**Aan: Minister voor Medische Zorg**  
**Van: Comité bouwkundige aanpassingen IC-opstapeling**  
**Datum: 9 februari 2021**

**Advies Comité bouwkundige aanpassingen IC-opstapeling**

**COOCZ 20018 Flevoziekenhuis Almere**

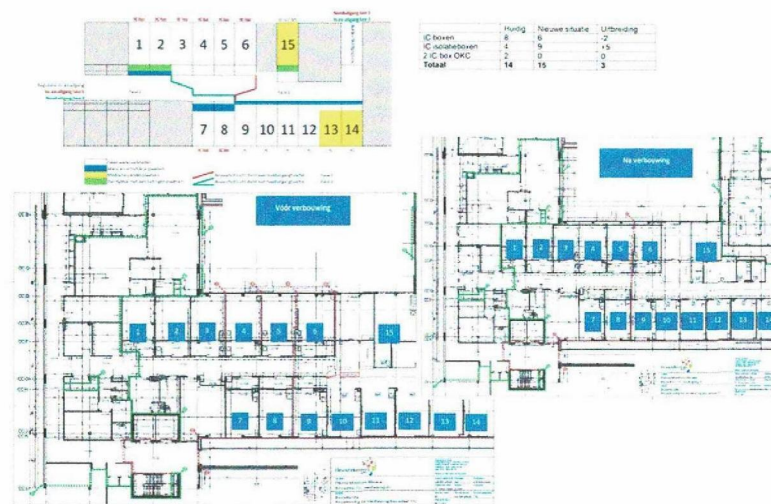
Omdat alle IC-ruimten op één relatief smalle gang zijn gesitueerd, is er geen reële mogelijkheid tot cohorteren, anders dan door extra isolatiekamers te realiseren. Door het Comité is met het ziekenhuis besproken om te cohorteren door de linker- en rechterzijde van de gang te scheiden, c.q. te gaan werken met gescheiden in- en uitgangen per IC-deel voor respectievelijk Covid- en non-Covid-patiënten.

Voor het Flevoziekenhuis is dit geen reële optie omdat dan de IC-bewakingspost (gelegen tussen de kamers 9 en 15) niet toegankelijk is voor de andere helft van de afdeling. Dit geldt ook voor de medicijnenkamer, IC-magazijn en de buizenpost. Bovendien zouden er dan ook twee gescheiden teams met IC-verpleegkundigen nodig zijn.

- 5 kamers krijgen een wand en een schuifdeur, de overige IC-ruimten waren al afgesloten met een sluisruimte.
- Kamer 15 is extra capaciteit boven de in totaal 14 IC-kamers als genoemd in de subsidieregeling.
- Bij 4 kamers worden pantry's aangebracht.

Dit is naar het oordeel van het Comité niet passend bij fase 3. In deze fase zou op tijdelijke basis volstaan kunnen worden met open ruimten, bijvoorbeeld voor de non-Covid-patiënten.

Over de kosten voor het afsluiten van de 3 fase 3 IC-bedden zal het Comité derhalve niet positief adviseren.

Flevoziekenhuis heeft ook de kosten in de aanvraag opgenomen voor een 15<sup>e</sup> IC-bed (ruimte 15). Dit is één IC-bed meer dan via de subsidieregeling voor het Flevoziekenhuis gevraagd was. Over deze kosten zal het Comité derhalve niet tot een positief advies komen.
